## Dodatek č.1 k projektové dokumentaci

**Předmětem dodatku je úprava řešení prostoru podesty pobytových stupňů proti nechtěnému průchodu dětí pod trubkovou konstrukcí.**

*referenční obrázek*

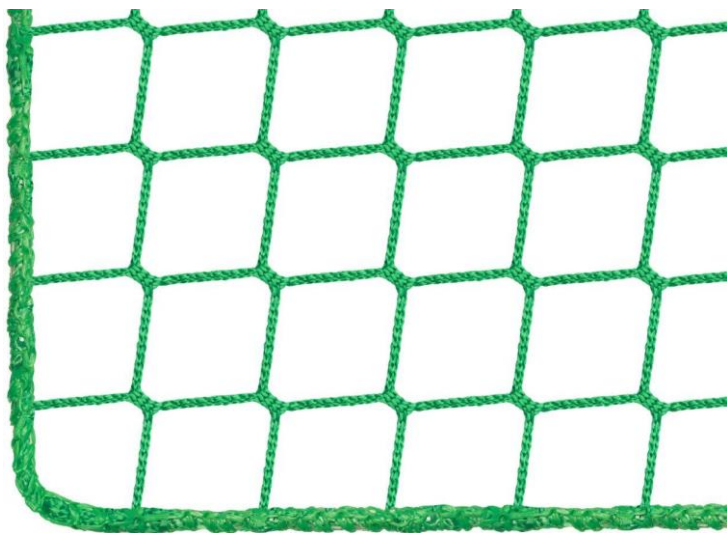
Kruhová podesta pobytových stupňů na terase altánu bude zabezpečena proti průchodu pod trubkovou konstrukcí ochrannou sítí. Ta bude provedena jako bezuzlová, textilní, materiál polypropylen. Síla materiálu 4mm, velikost ok 10x10cm, barva světle šedá. Síť bude dodána včetně montážních a kotvicích prvků. Po obvodě bude síť zesílena a obšita lemem.

K trubce madla v horní části bude síť připevněna obmotáním polypropylenovým provazem síla 4mm ve shodné barvě jako síť. Na spodní straně bude kotvena do terasových prken oky s vrutem.
